高枝電動バリカン DKR-0330C-BK 部品価格表

高枝電動バリカン DKR ショート DKR-0330C-BK 部品一覧

注意事項

■仕様変更の内容

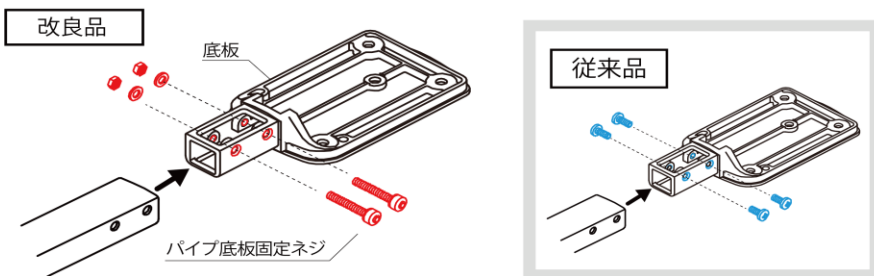
ガタつきの原因である、パイプと底板を固定するネジの緩みを発生させにくくするため
底板の **2本のネジ** を貫通させてボルトナットで締める方法に変更しました。
※従来品は **4本のネジ** で留めています。

本体仕様は黒底板セットの「パイプ底板固定ネジ」の形状で見分けられます。
グリップをずらしてご確認ください。

パイプと底板を固定するネジ頭の形状を確認してください。

「十」の切込み

六角形

「角パイプセット」及び「パイプ底板固定ネジ」は、従来品・改良品の互換性がありません。
お取替時にはご注意ください。

改良品用部品をご購入下さい。従来品用は適合しません。

従来品用部品・改良品用部品どちらもご使用頂けますが、ガタつきが気になる方は
改良品用部品の購入を推奨します。

※改良品用部品を取り付ける場合、新しい「DKR 黒底板セット (999DKR10B)」を
ご購入の上、従来本体の底板と交換して頂く必要があります。
